REGULAÇÃO
RELATÓRIO DE FISCALIZAÇÃO N. 3903/2026

Fiscalização Sob Demanda por meio de solicitação do Legislativo Municipal para verificar a ocorrência de repavimentação inadequada de vias públicas no município de Garibaldi/RS.

Figura 1: Registros fotográficos dos pontos fiscalizados.

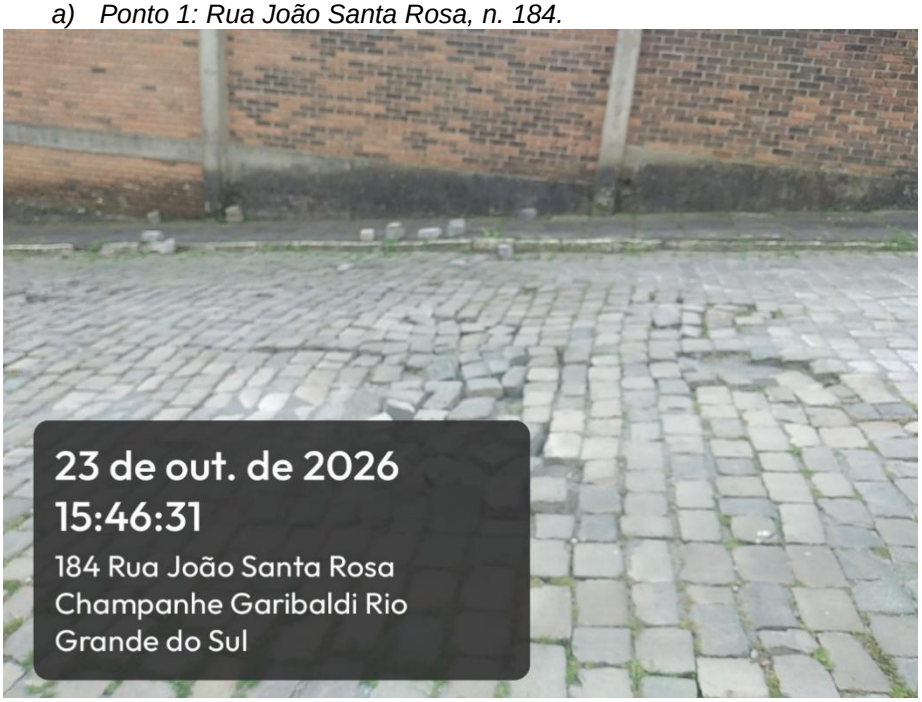
As imagens apresentadas na Figura 1 evidenciam que os locais possuem falhas na recomposição do pavimento após intervenções realizadas na via pública.

a) Ponto 1: Rua João Santa Rosa, n. 184.

b) Ponto 2: Rua João Santa Rosa, n. 210

Por meio da fiscalização indireta, constatou-se que a prestadora não realizou a repavimentação adequada após intervenções na via pública para execução de obras de saneamento, estando em desacordo com os requisitos estabelecidos na Resolução CSR nº 03/2025, que versa sobre os procedimentos para reaterro e repavimentação de vias públicas e demais logradouros danificados em decorrência de obras nos sistemas de abastecimento de água e esgotamento sanitário.

Dessa forma, a prestadora deve adotar as medidas necessárias para executar a recomposição adequada do pavimento nos locais apontados, em conformidade com os requisitos estabelecidos na referida resolução.
